ORD. D.G.A. N° 203
SANTIAGO, 9 de abril de 2026

ANT.: ORD. SEA N°20269910285 de fecha 28 de enero de 2026 que solicita informe a partir del recurso de reclamación interpuesto en contra de la R.E. 202513001313/2025 atingente al EIA del proyecto "Obras para Control Aluvional y de Crecidas Líquidas, Quebrada de Ramón, Región Metropolitana" cuyo proponente es Ministerio de Obras Públicas.

MAT.: Se pronuncia sobre el recurso de reclamación señalado en el Ant.

Figura 2. Ubicación obras de descarga a Quebrada de Ramón (verde) y descarga inter retenedor (celeste).

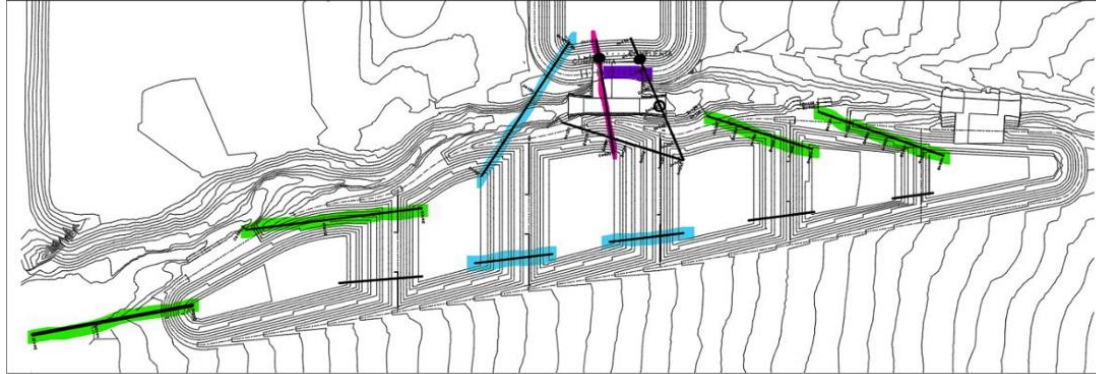
3. En la observación 2 del ORD DGA RMS N° 1753/2024, la Dirección Regional consultó por la forma de control del caudal máximo descargado:

"En relación con lo señalado en la respuesta 16 de la Adenda Complementaria, "La compuerta no deberá permitir el paso de caudales mayores a 10 m³/s, evitando velocidades destructivas" se solicita detallar la medida que controle el caudal y el detalle del plan de emergencias y contingencias activar, en caso de que el caudal sea superior y considerar registros trazables y fiscalizables de las descargas, en cuanto al caudal."

5. Este Servicio considera que la presentación del Plan de Prevención de Contingencias y Emergencia por Riesgos por Inundación realizada por el titular en el acápite 10.1 de la Adenda Complementaria 2 como medida complementaria al diseño de las compuertas no corresponde, pues, se trata de fases distintas. Las medidas son planteadas para la fase de construcción, mientras que las descargas a la Quebrada de Ramón se realizarán en fase de Operación. Además, las medidas presentadas corresponden exclusivamente a medidas de prevención, sin que se detallen las medidas ante una emergencia.
6. En el Anexo 1 de la Adenda Complementaria 2 el titular presentó un plano donde se identifican cuatro puntos de descarga a la Quebrada de Ramón. No se especifica la forma (secuencial, simultánea, etc.) de operación de las compuertas mecánicas.

- Este Servicio concuerda con lo planteado por el titular, en cuanto a que la capacidad de diseño de la obra —en este caso, 10 m³/s— es el parámetro que efectivamente limita el caudal descargado por cada compuerta hacia la Quebrada de Ramón. La verificación técnica del diseño presentado por el titular se realiza con posterioridad a la obtención de la RCA y en el marco de la normativa sectorial.

10. Para este Servicio, la solicitud de mantener registros trazables y fiscalizables de las descargas efectuadas tiene por finalidad disponer de antecedentes verificables que permitan corroborar la idoneidad del diseño y el adecuado funcionamiento del sistema de control en la restitución de los caudales. Estos registros constituyen un insumo técnico esencial para evaluar el desempeño real de la obra frente a eventos de crecida, evaluar la relación entre eventos de descarga y mantenciones a la obra, así como para respaldar los procesos de fiscalización de correcta operación por parte de la autoridad competente. No se requiere la incorporación de estos registros al PCE del proyecto dado que no existe un riesgo entre los identificados por el titular del cual deriven, pero sí es necesaria la mantención de esta información en las instalaciones del proyecto como parte de los registros fiscalizables que emanan de la operación del proyecto.

11. En vista de lo anterior, este Servicio considera que la condición 7 de la RCA N° 202513001313/2025 referente la mantención de un registro trazable y fiscalizable del sistema de compuertas no es la medida idónea para garantizar que la capacidad máxima de descarga comprometida ($10 \text{ m}^3/\text{s}$), pues no fue planteada con este objetivo. El caudal de descarga está limitado por las características de diseño de la obra de descarga, que en este caso el titular indica que será $10 \text{ m}^3/\text{s}$, siendo esta información suficiente para confirmar que la descarga por compuerta del proyecto, en condiciones normales de operación del proyecto, no superará los $10 \text{ m}^3/\text{s}$.

A partir de la revisión antes mencionada, este Servicio considera que la condición 7 de la RCA N° 202513001313/2025 referente la mantención de un registro trazable y fiscalizable del sistema de compuertas no resulta suficiente e idónea para garantizar que la capacidad máxima de descarga comprometida ($10 \text{ m}^3/\text{s}$), pues no fue planteada con este objetivo. La capacidad máxima de descarga está limitada por las características de diseño de la obra, que en este caso el titular indica que por obra de descarga (cuatro en el proyecto) será $10 \text{ m}^3/\text{s}$, siendo esta información suficiente para asegurar que la descarga, en condiciones normales de operación del proyecto, no superará los $10 \text{ m}^3/\text{s}$. El registro solicitado de las descargas tiene la finalidad de evaluar el desempeño real de la obra frente a eventos de crecida, la relación entre eventos de descarga y mantenciones a la obra y respaldar la correcta operación en los procesos de fiscalización que correspondan por parte de la autoridad competente, no siendo requerida su incorporación al PCE, pero si su mantención en las instalaciones del proyecto.

Figura 3. Plano obras del proyecto - Adenda Complementaria 2.
Fuente: Anexo N° 1 Plano de planta descargas, Adenda Complementaria 2.

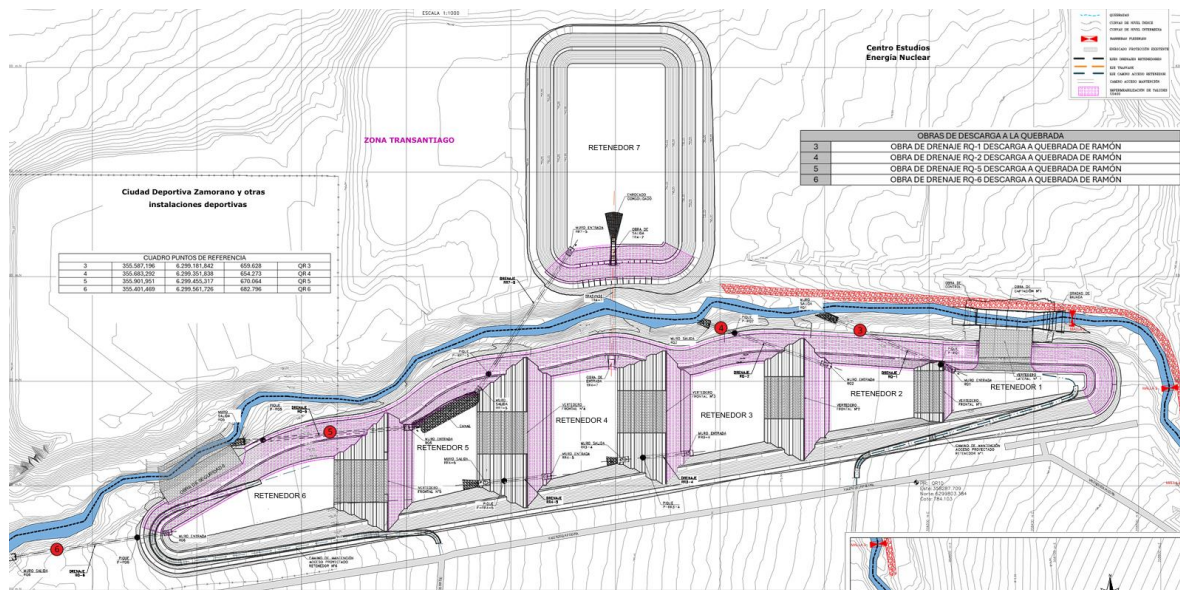
- En la RCA N° 202513001313/2025 no se especifica el funcionamiento de las cuatro obras de descarga (secuencial, simultáneo, orden de apertura, etc.). A partir de lo indicado en la observación 16 de la Adenda Complementaria (acápites 2 del presente documento) este Servicio infiere que es secuencial, pero no se especifica el orden de apertura.

4. En la observación 2.2 de la Adenda Complementaria 2 el titular entregó un nuevo plano de la vista en Planta del proyecto a través del Anexo N° 1, ver Figura 3. Pese a que el titular presentó el plano para identificar los puntos de descarga a la Quebrada de Ramón, en el nuevo diseño se observan cambios respecto a la

Téngase presente, que de acuerdo a la revisión realizada este Servicio observa que la RCA N° 202513001313/2025 en cuanto al diseño de las obras hace referencia al capítulo 1 del EIA, siendo que el proyecto se modificó en el transcurso de la evaluación y la configuración actualizada corresponde al plano presentado en Anexo N° 1 en la Adenda Complementaria 2. Este último considera sólo una obra de captación (concordante con el Anexo N°5 de la Adenda Complementaria), una obra de control y una obra de seguridad, mientras que en el capítulo 1 del EIA citado en la RCA N° 202513001313/2025 se describen dos obras de captación, dos obras de control y cinco obras de seguridad.

Figura 4. Emplazamiento obras del proyecto - EIA.
Fuente: Figura N°1-14 Capítulo 1 del EIA.

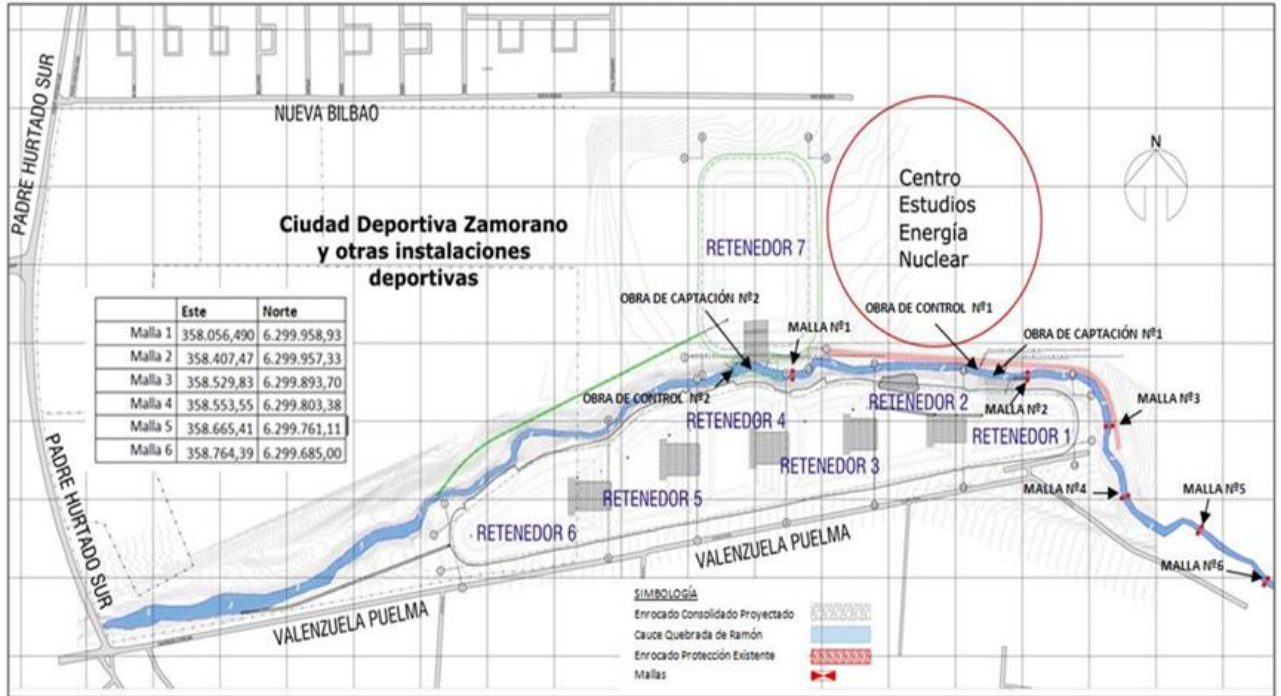
Tanto la Tabla 4.2.2 como el acápite 4.3.1.1 referencian al Capítulo 1 del EIA. El diseño consignado en la RCA N° 202513001313/2025 corresponde al presentado en Figura 4.
